製品一部変更のお知らせ

型番： F-400-01A1, F-400-01A2
F-400-01B1, F-400-01B2

サトパツ株式会社
代表取締役社長 佐藤晋二

①VDE 認証再取得に伴う製品への VDE マーク再表示

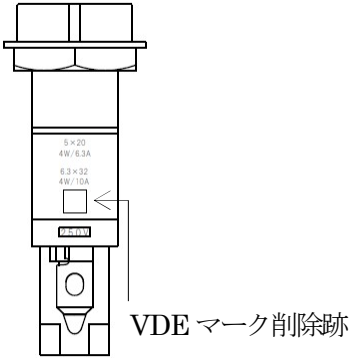
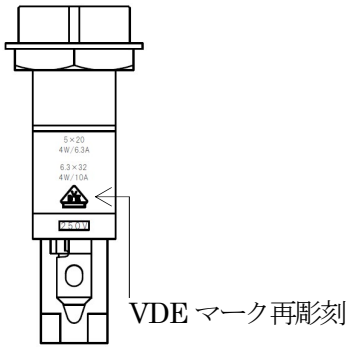
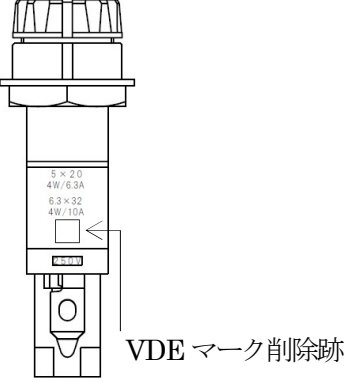
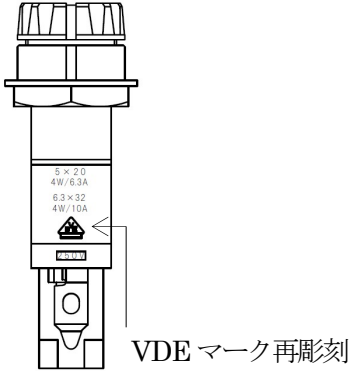
変更前	変更後
<p>F-400-01A1, F-400-01A2</p>  <p>VDE マーク削除跡</p>	 <p>VDE マーク再彫刻</p>
<p>F-400-01B1, F-400-01B2</p>  <p>VDE マーク削除跡</p>	 <p>VDE マーク再彫刻</p>

- 3) 変更の理由：上記製品は VDE(DIN 規格)の使用材料に対する規格要求事項の変更により、一時 VDE 認証を失効しておりましたが、新たな規格要求事項を満たす材料への変更を実施し、VDE 認証品となりました。
材料変更により従来のツمامミ色での生産が出来なくなったため、ツمامミ色を変更します。
VDE 再認証による認証内容、証明書番号の変更はございません。
(VDE Certificate No.40012892)
- 4) 実施の時期：2020年 1月弊社生産分より順次
(受注状況の変化により多少前後する場合がございます。)
- 5) その他：本変更により製品仕様書等が必要な場合は、弊社営業担当まで別途ご請求下さい。
尚、変更品につきましては、包装箱に”Rev.02”の表示を行い現行品と区別して参ります。
変更後品の定格等の製品仕様、寸法は変更前品と変わりはございません。規格認証内容につきましても規格認証失効前と変わりございません。
